## РУЧКИ СЪЕМНЫХ ПРЕСС-ФОРМ

## Конструкция и размеры

Handles for loose press-moulds.  
Construction and dimensionsГОСТ  
20933-75Взамен  
МН 1497-61

**Изменение № 1 ГОСТ 20933—75 Ручки съемных пресс-форм. Конструкция и размеры**

Черт. 2

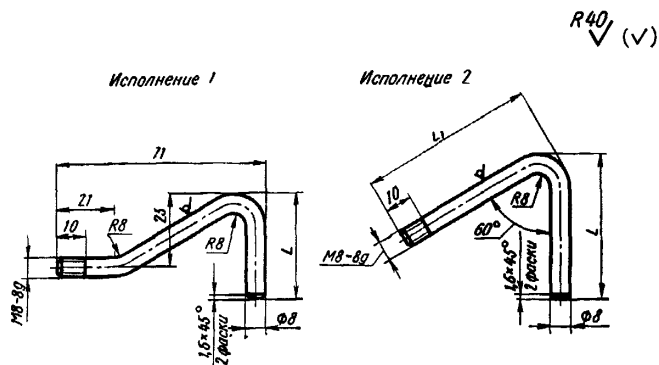
Пункт 2.2. Заменить ссылку: ГОСТ 7417—57 на ГОСТ 7417—75.

чертежи 2, 3. Заменить обозначения:  $\sqrt[ Rz80 ]{ \text{на} \nabla } 12,5$  ,  $\sqrt[ Rz40 ]{ \text{на} \nabla } 6,3$

Черт. 3

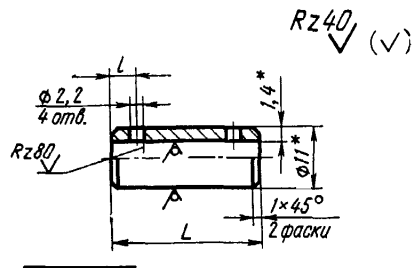
Пункт 3.2 изложить в новой редакции:

«3.2. Материал — труба  $\frac{11 \times 1,4 \text{ ГОСТ } 8734-75}{\text{Б } 20 \text{ ГОСТ } 8733-74}$ ».
